改善箇所説明図

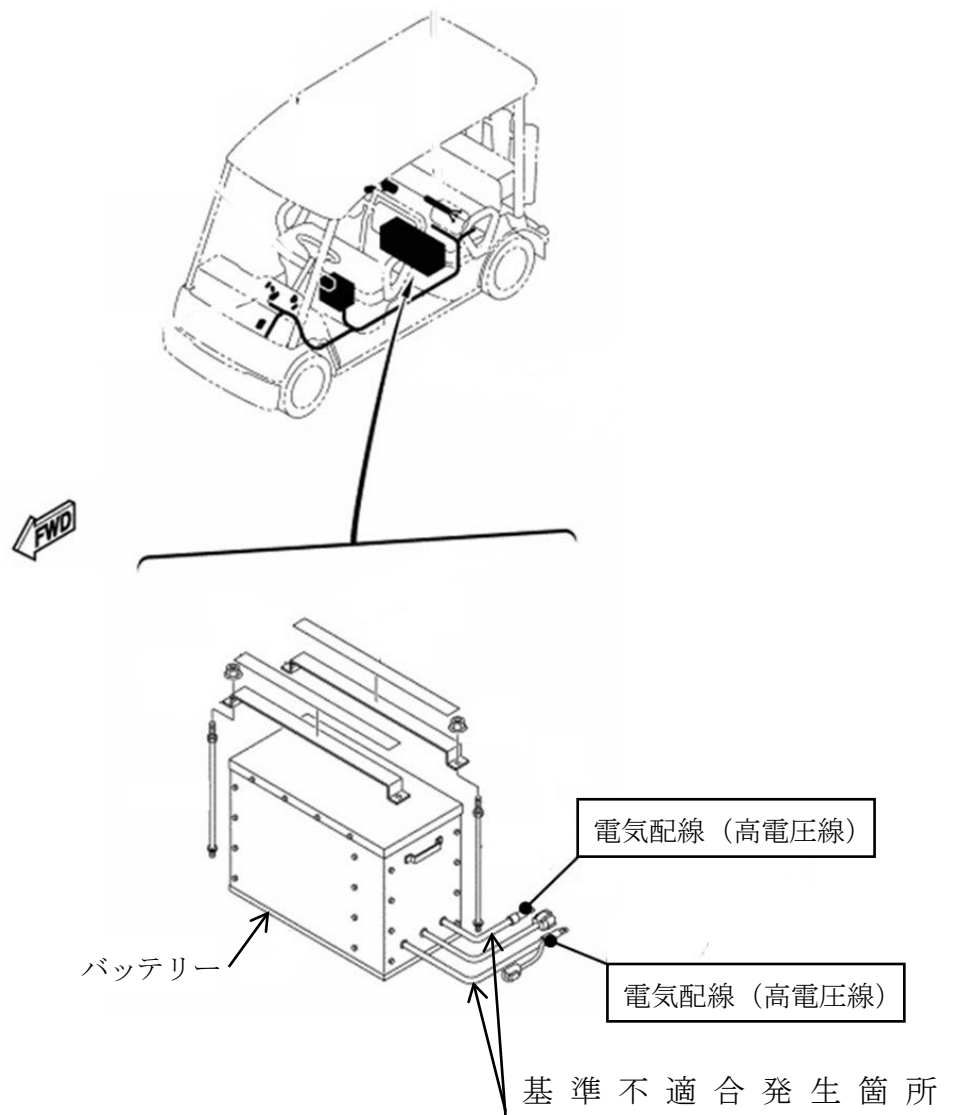
バッテリーとモーターをつなぐ電気配線（高電圧線）において、車両状態での検証が不十分であったため、当該電気配線に橙色の被覆で覆われていない範囲がある。そのため、保安基準第17条の2に適合しない。

改善の内容：全車両、当該電気配線の該当箇所に橙色のテープを巻き付ける。
